汕头市升平建筑设计院有限公司
修改设计通知单

建筑专业第 1 号 年 月 日

业务号	2021-004S	建设单位	广东彼客食品实业有限公司	工程名称	膨化食品和焙烤食品生产项目
-----	-----------	------	--------------	------	---------------

一层平面图 1:100

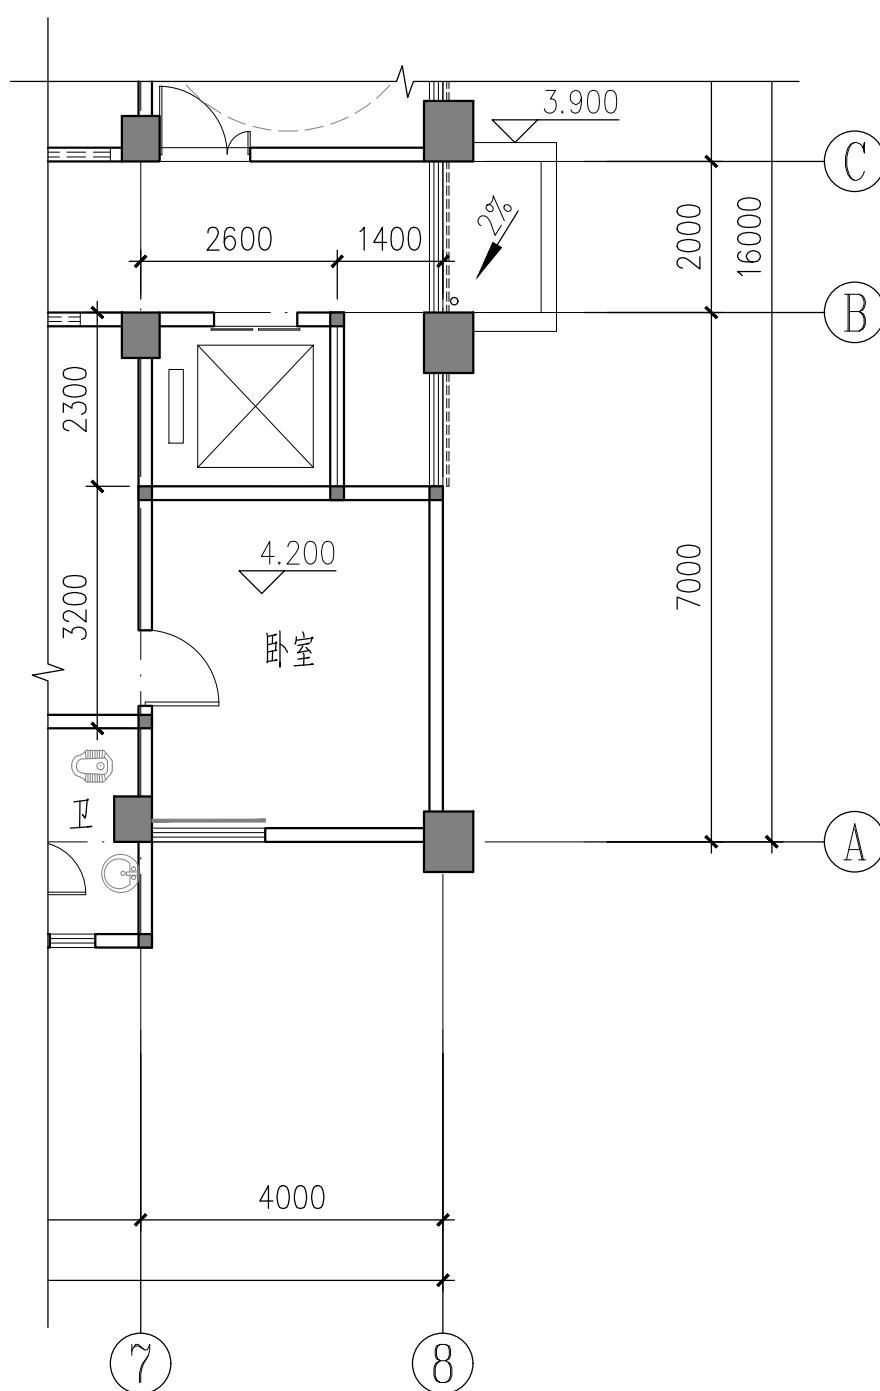
1. 候工楼增设1部电梯，具体详见下图(1/2)：

- 说明：1. 候工楼增设1部电梯，位于A-B轴交7-8轴处，具体详见附图。
2. 本次修改不涉及面积等各项指标的变动，变更后仍与《建设工程项目规划核实证明书》（编号：4405122024HY0005492）批复内容相符。
3. 增设电梯载重1000kg，速度为1.75m/s。
4. 修改图仅提供电梯底坑、井道、门洞及机房尺寸，井道预埋件、机房留洞等详细设计由电梯生产厂家提供施工详图。
